海龍二號離岸風力發電計畫
環境影響說明書
書面意見回覆說明

中華民國 106 年 6 月

子 目 錄

圖1.1.1-1 本計畫最多風機機組佈置示意圖(19號風場)

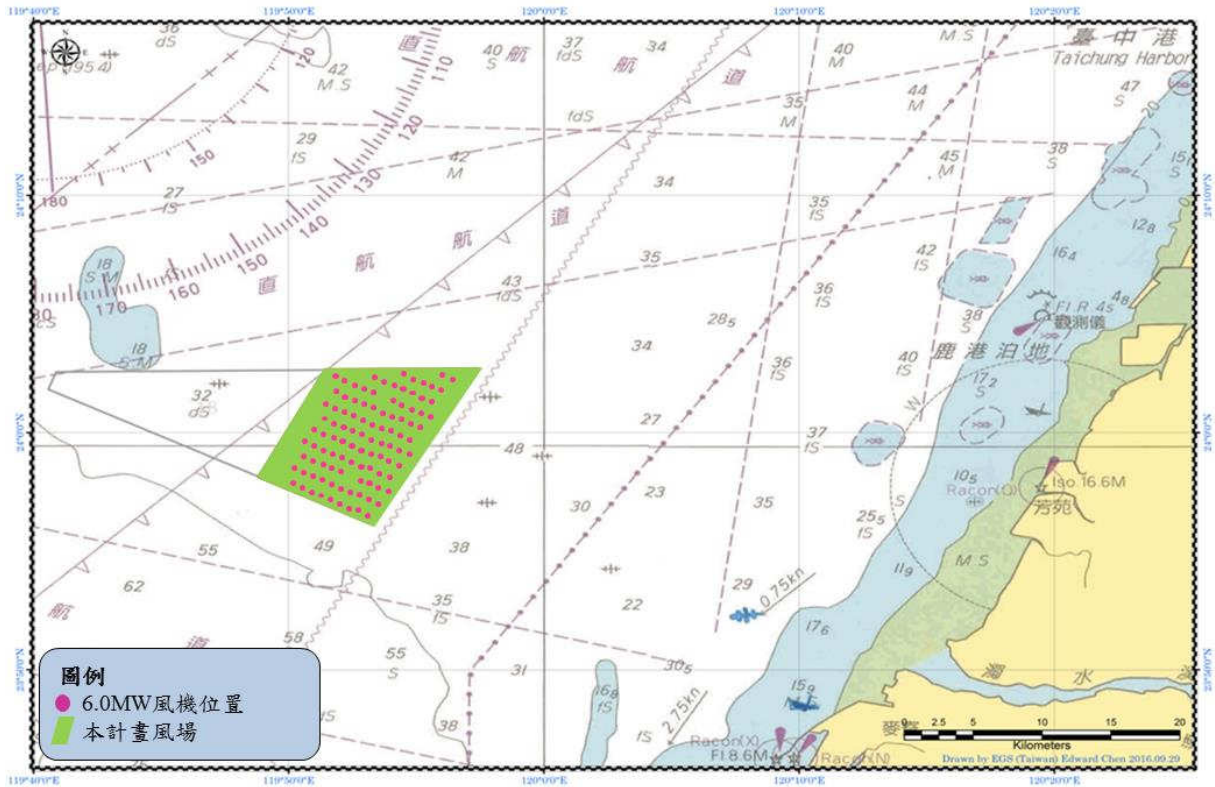
| 一、本案總裝置容量宜進一釐清及說明。例如:P.4-3 及 P.5-1 為 6MW×102 部(612MW) 及 696MW(採用 8MW)；P7-119，則以 6MW×102 部(612MW)計算溫室氣體排放量。 | 1 |

**圖1.1.3-2 M1~M4點位聲源強度RMS 220dB降至RMS180 dB及RMS160dB
門檻值之範圍**

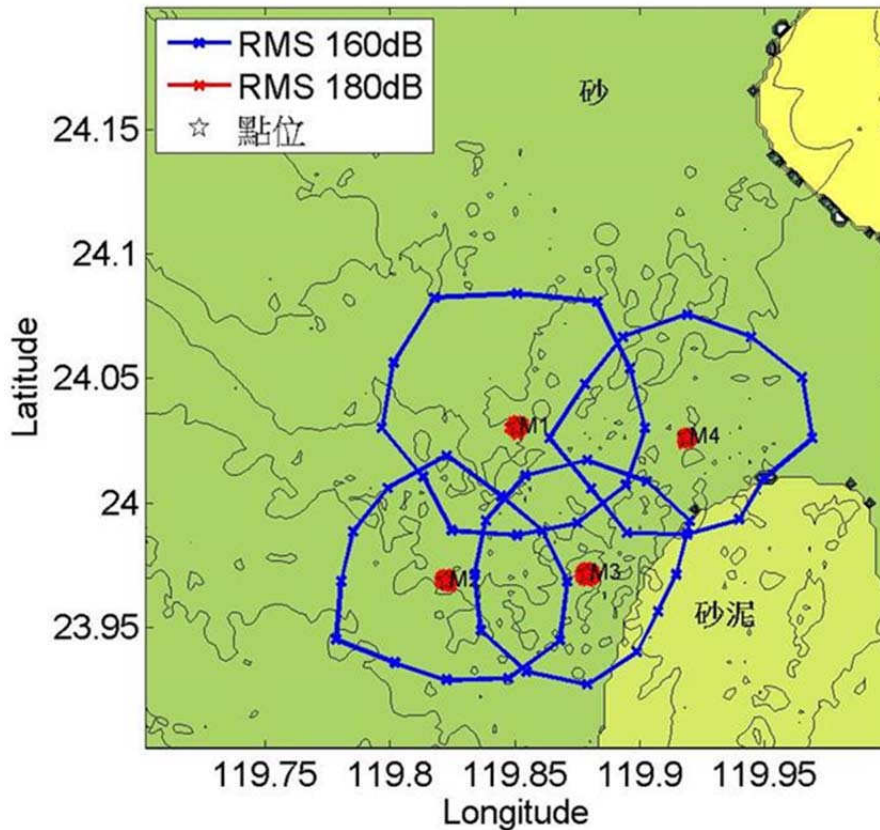
| 三、本案打樁噪音源約為 210~219dB(P.7-91)，點聲源噪音衰減至 160dB，警戒距離約 3.3 公里以上(P.7-100)。宜進一步說明是逐一進行打樁？或受其他風場打樁噪音影響之可能合成噪音分析及說明。 | 4 |

圖1.1.4-1 營運期間風力機組全頻噪音影響模擬圖

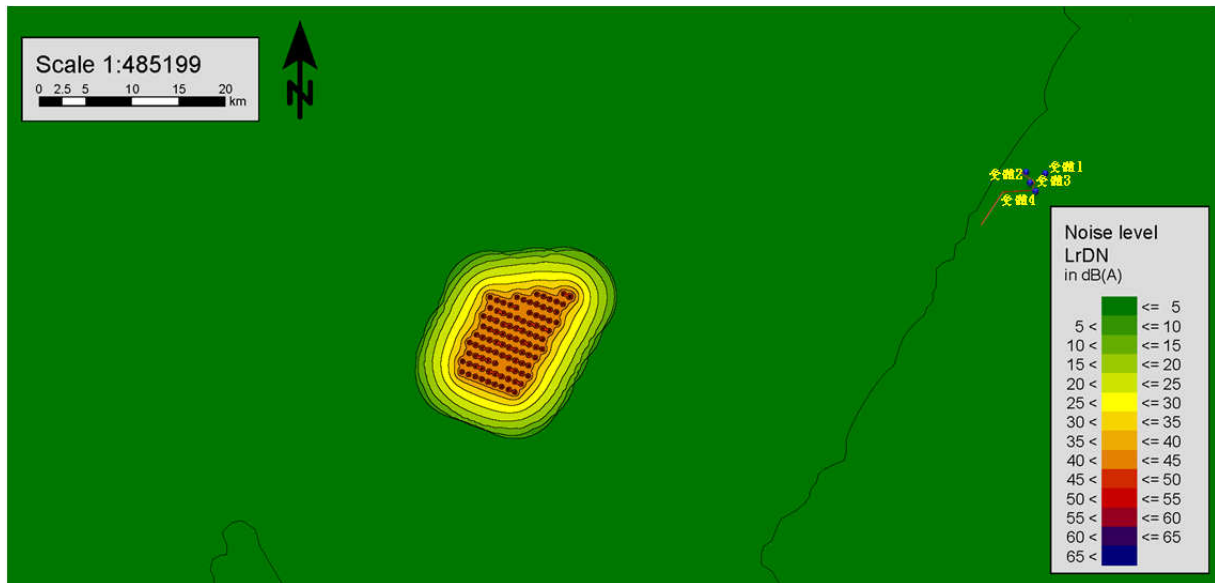
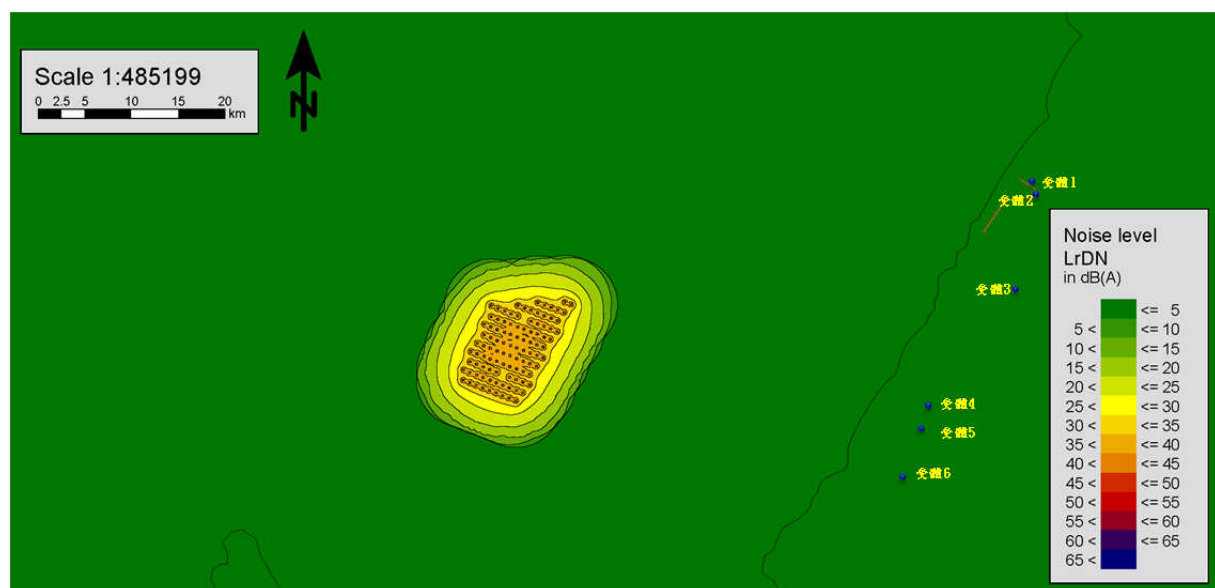
| 四、本案營運期間應提出 102 部 6MW 或 8MW 合成噪音之說明。 | 9 |

將原廠依照IEC 61400-11量測規範於風速8公尺/秒之全頻範圍各頻率之實測值輸入SoundPLAN模式點音源，音源高度為100公尺，模擬計算結果如表1.1.4-1及圖1.1.4-1所示。經模式模擬得知，全部風機同時運轉產生之全頻噪音經衰減至距離風機最近受體，受體噪音量為0.0dB(A)，顯示本計畫風機營運階段所產生全頻噪音，對附近敏感受體屬於無影響或可忽略影響。

將原廠依照IEC 61400-11量測規範於風速8公尺/秒之低頻範圍各頻率之實測值輸入SoundPLAN模式點音源，音源高度為100公尺，模擬計算結果如表1.1.4-2及圖1.1.4-2所示。經模式模擬得知，全部風機同時運轉產生之低頻噪音經衰減至距離風機最近受體，受體噪音量為0.0dB(A)，各時段噪音增量皆為0.0dB(A)，均小於環保署公告風力發電機組20Hz至200Hz噪音管制區低頻噪音日晩夜間標準值，顯示對附近敏感受體屬於無影響或可忽略影響。

圖 1.2.1-1 大肚溪口台灣重要野鳥棲地(IBAs)範圍與本計畫海陸纜、上岸點相對位置圖

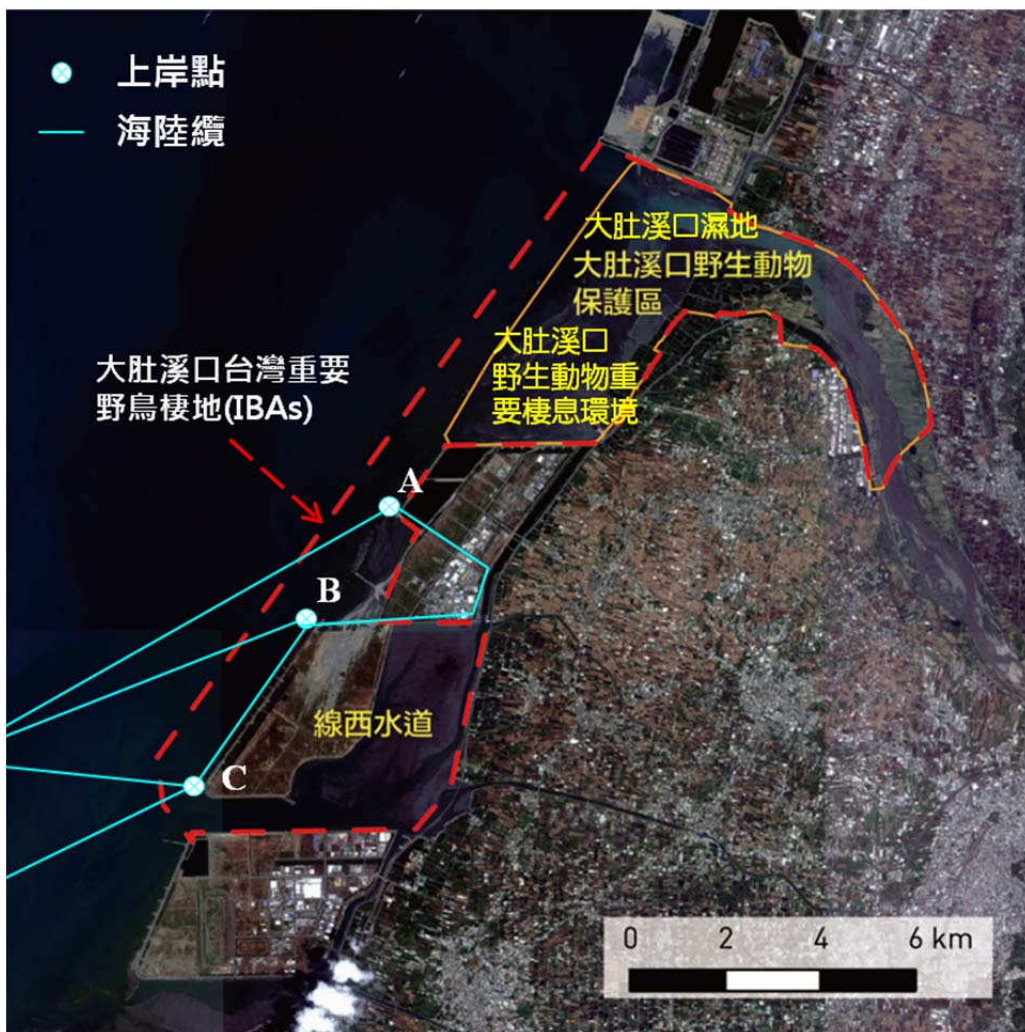
| 一、由於海纜及陸域設施可能涉及海岸濕地，因此在第十章針對此部份可有較完整說明。 | 39 |

依環境敏感區位函查結果，本計畫部份海纜及上岸點位於「大肚溪口台灣重要野鳥棲地(IBAs)」，詳圖1.2.1-1所示。本計畫海纜上岸點均位於彰濱工業區內海堤道路上，非位於大肚溪口濕地範圍，亦無涉及海岸濕地。

圖 1.2.8-1 本計畫風場設置前後海域數值模擬地形 1 年侵淤變化圖

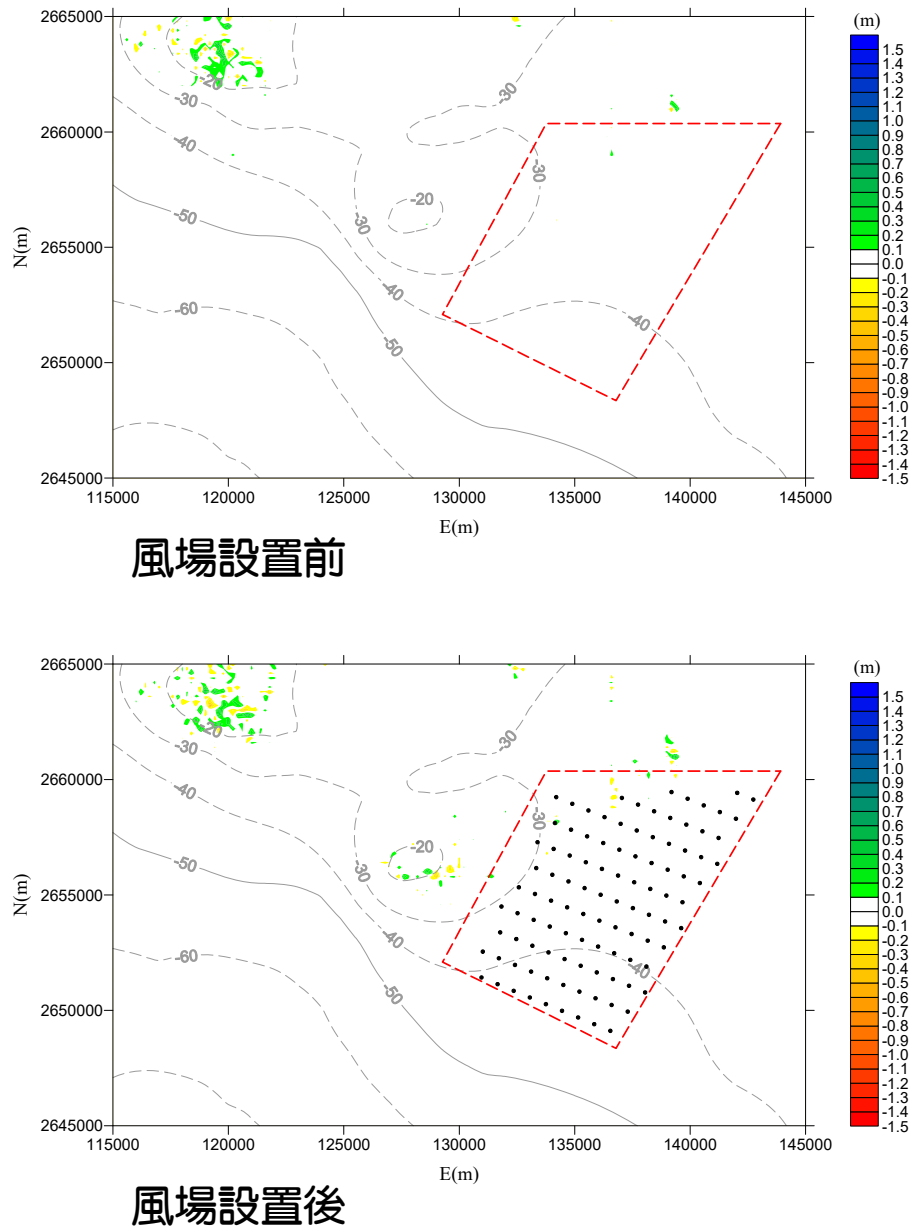
| 四、本風場之波浪侵蝕基準面約多深？是否加以分析探討，並說明海底淘刷問題。..... | 85 |

本計畫風場風機設置後對地形侵淤變化的影響，由模擬結果可以看到影響的程度並不大，主要影響海岸地形變化的原因還是以近岸流為主。本計畫風場範圍距海岸線很遠，基本上流場對海岸地區地形變化的影響幾可忽略。另外，位於風場範圍之海域，在風場設置前後其地形變化幾乎無改變(低於 ± 0.1 公尺)，僅局部極小區域有約 ± 0.3 公尺之間之地形變遷，基本上流場對風場範圍地形變化的影響幾可忽略(圖1.2.8-1)。

圖 1.4.6-1 本計畫海岸水鳥分布圖

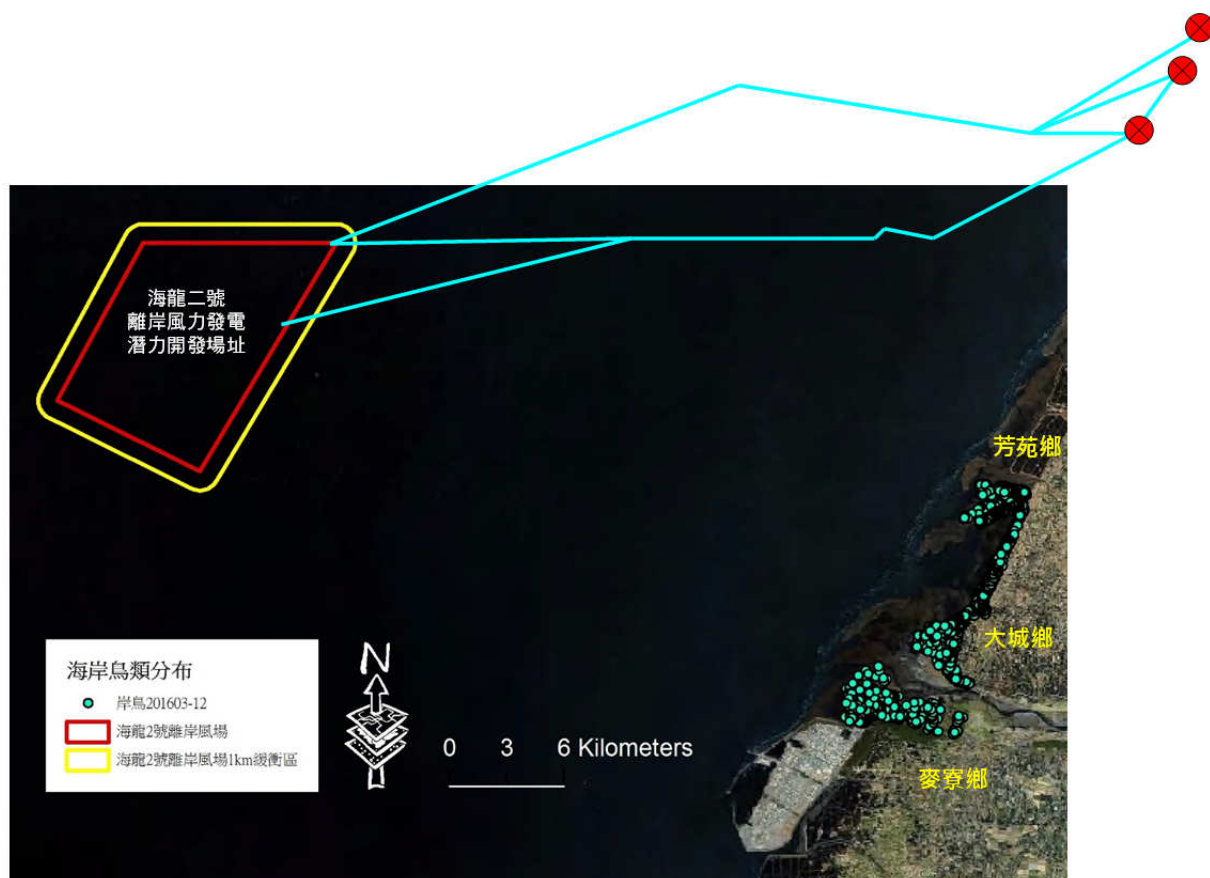
| 六、請在海岸水鳥分布圖 6.3.5-6 到 6.3.5-11 上標明纜線上岸點。..... | 97 |

說明：敬謝委員指教。本計畫上岸點位於彰化濱海工業區，而風場位於彰化縣芳苑鄉和大城鄉外海，本計畫以風場水平延伸至台灣本島之彰化縣芳苑鄉和大城鄉之海岸線為海岸水鳥主要調查範圍(圖1.4.6-1)。

圖 1.4.11-1 本計畫風場和鯨豚調查 20 趟次之調查地點及路線圖

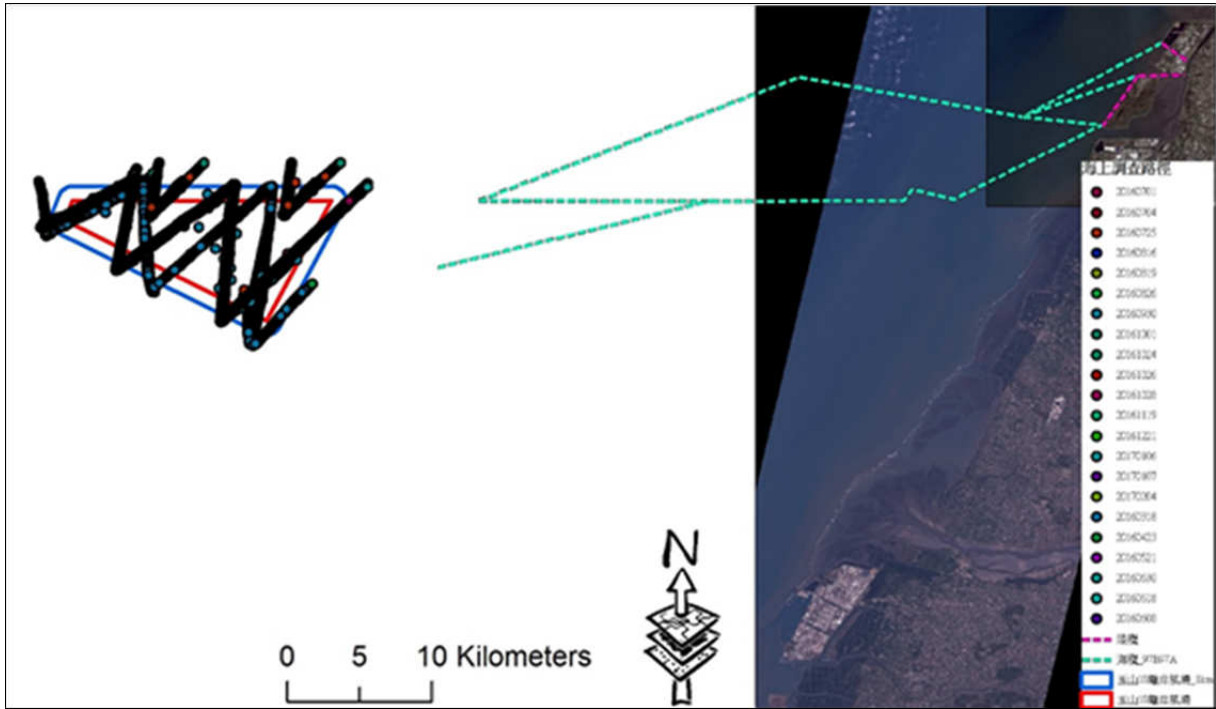
| 十一、鯨豚調查 20 趟的地點及路線請在地圖上標明，並註明風場位置。 | 99 |

有關本計畫風場和鯨豚調查20趟次之調查地點及路線詳圖1.4.11-1。

圖 1.6.4-1 鑽探孔位之反射震測剖面圖

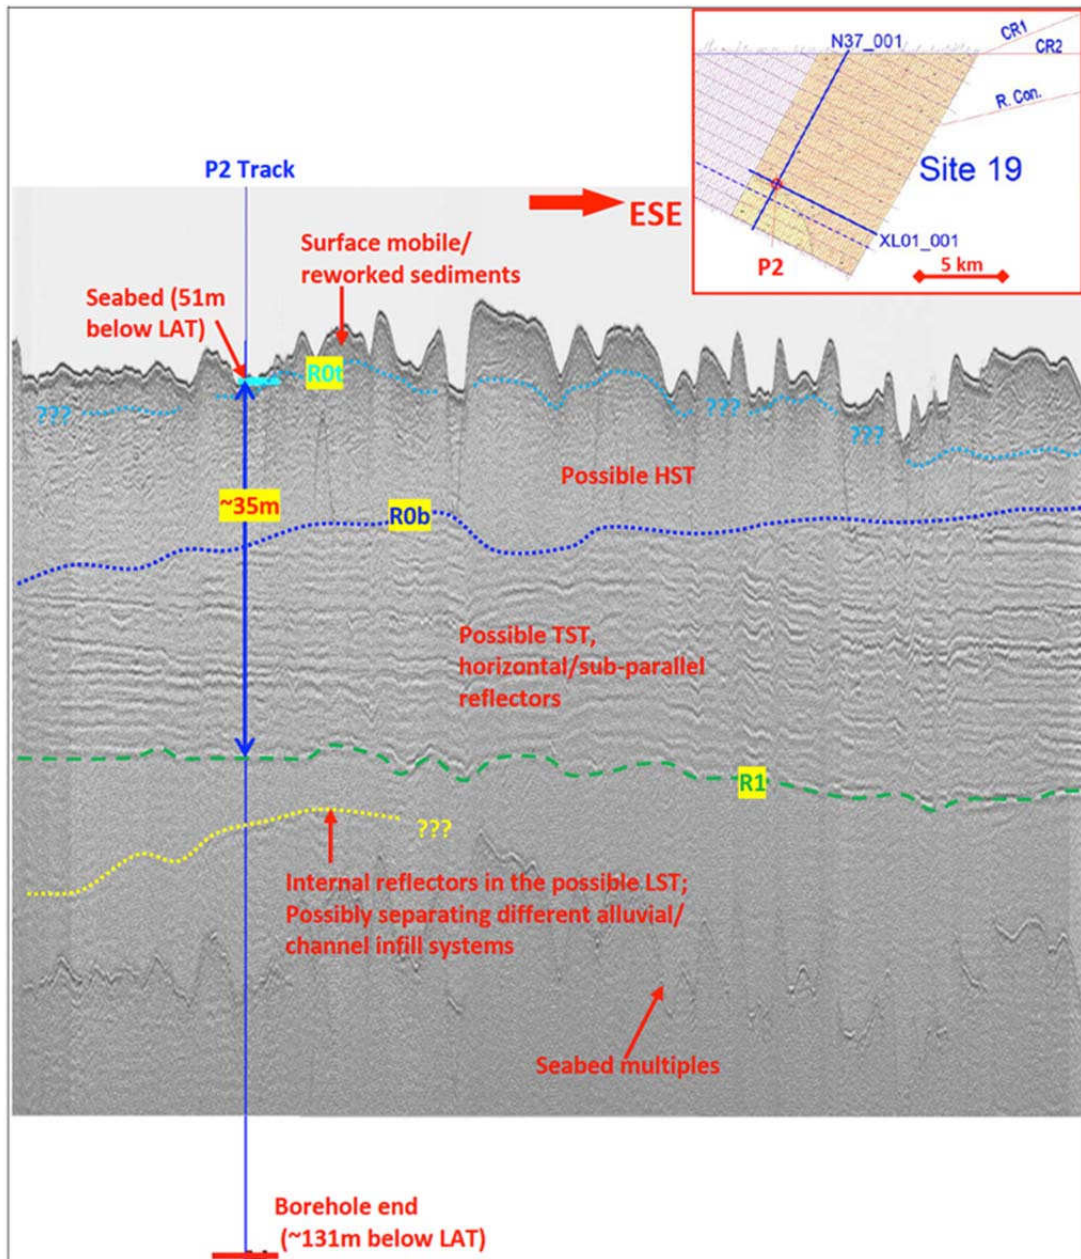
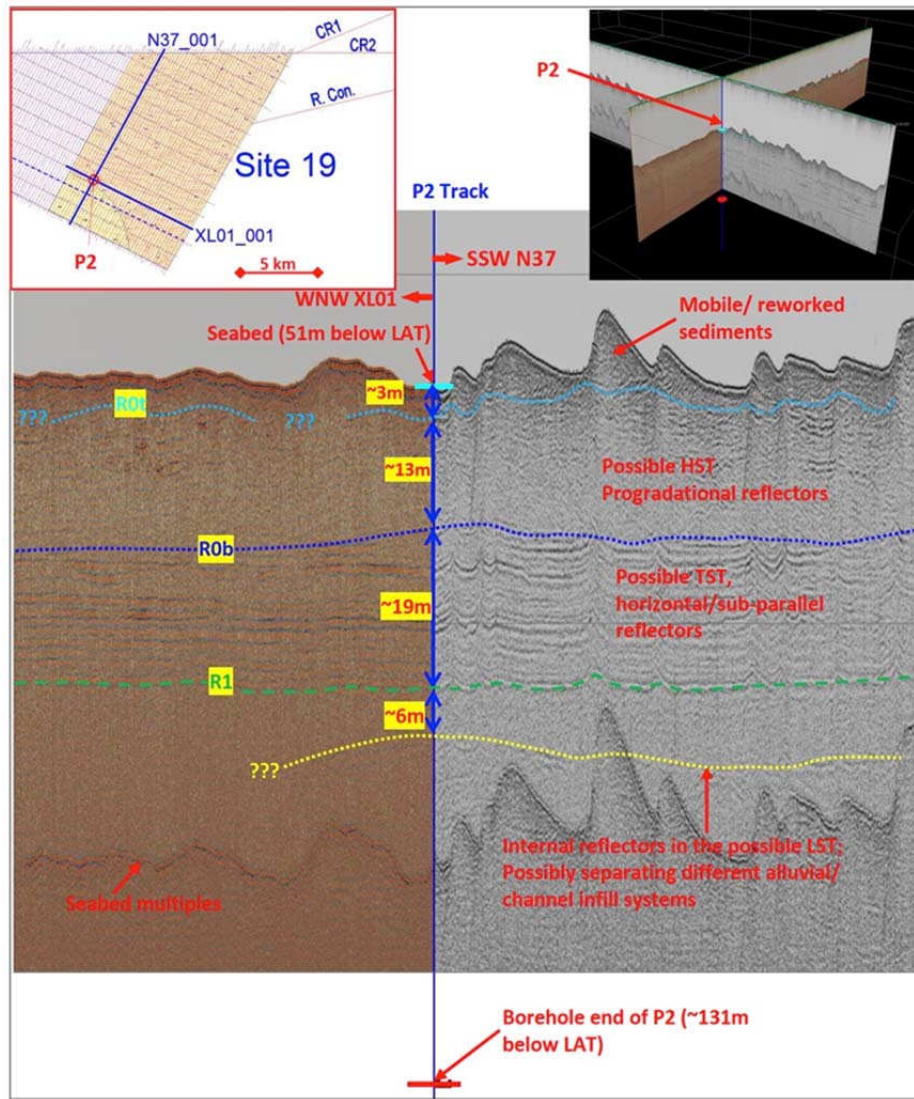
四、請展示區域內反射震測圖至少二條南北向或東西向剖面圖，並和鑽探資料做比對，說明沈積硬層的位置(是否位在基樁深入的深度內)。

請參考圖1.6.4-1於P2孔位交會之兩垂正交之反射震測剖面；該區所得之剖面多因覆反射而未能得到更深層的地層資料，但由鑽探結果顯示，於上層可解析的淺層範圍內，反射震測結果與現地鑽探結果一致。

彰化縣應變設備地圖

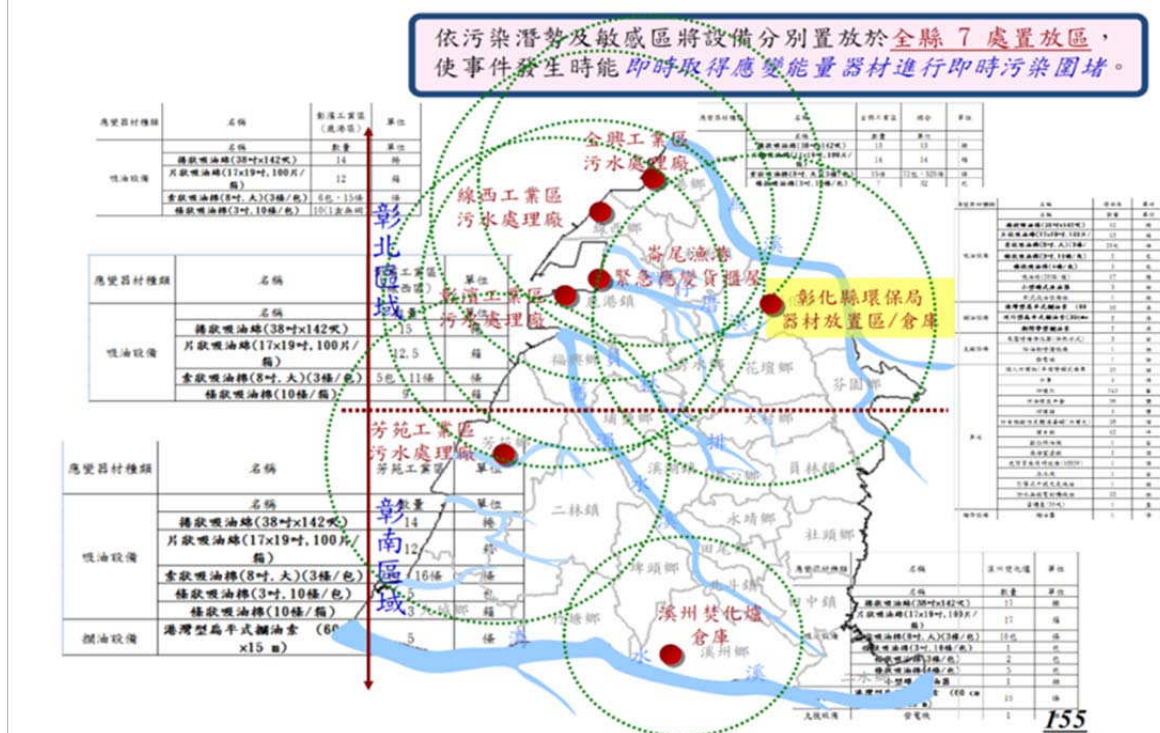
二、部分環境影響說明書，如大彰化西北離岸風力發電計畫說明書、海鼎離岸風力發電計畫1號風場說明書等，施工期間為避免造成漏油污染，表示設置施工範圍警示設施。惟如發生油污染事件，前項設施並不足以處理油污染事件，請說明油污染應變處理方式、流程與鄰近應變資材之調度等。另，其他計畫書(如海龍二號離岸風力發電計畫說明書等)未見此項預防對策，請說明原因。

- (一) 一般而言，海上船舶於設計時即有完善之油污防漏裝置，故正常操作下並不會發生油污染事件；目前國內外所發生較嚴重之油污染事件多為意外事故所造成(觸礁、碰撞、擱淺...等)。本計畫開發期間所使用之工作船舶皆由專業團隊調度執行，並且進行妥善之船舶安全檢查，其作業範圍即為各風場場址，皆將依據核備之施工航道來行駛，施工期間亦會設置相關警示設施，以避免碰撞意外發生。
- (二) 本計畫將依「海洋污染防治法」相關規定，設置防止污染設備，並不得污染海洋；如發生海難或因其他意外事件，致污染海域或有污染之虞時，船長及船舶所有人應即採取措施以防止、排除或減輕污染，並即通知當地航政主管機關、港口管理機關及地方主管機關。
- (三) 如發生意外事故，將依「重大海洋油污染緊急應變計畫」及「水污染事件緊急應變聯防體系作業要點」通報相關主管機關(航管局、彰化縣政府、彰化縣環保局)，並且配合應變措施作業提供相關圖資及派遣熟悉發生污染設施之相關人員協助處理。
- (四) 本計畫作業範圍屬彰化縣海域，目前彰化縣已依據海洋污染潛勢及敏感區位，將相關之應變資材及設備分別放置於7處，詳如圖2.2-3。
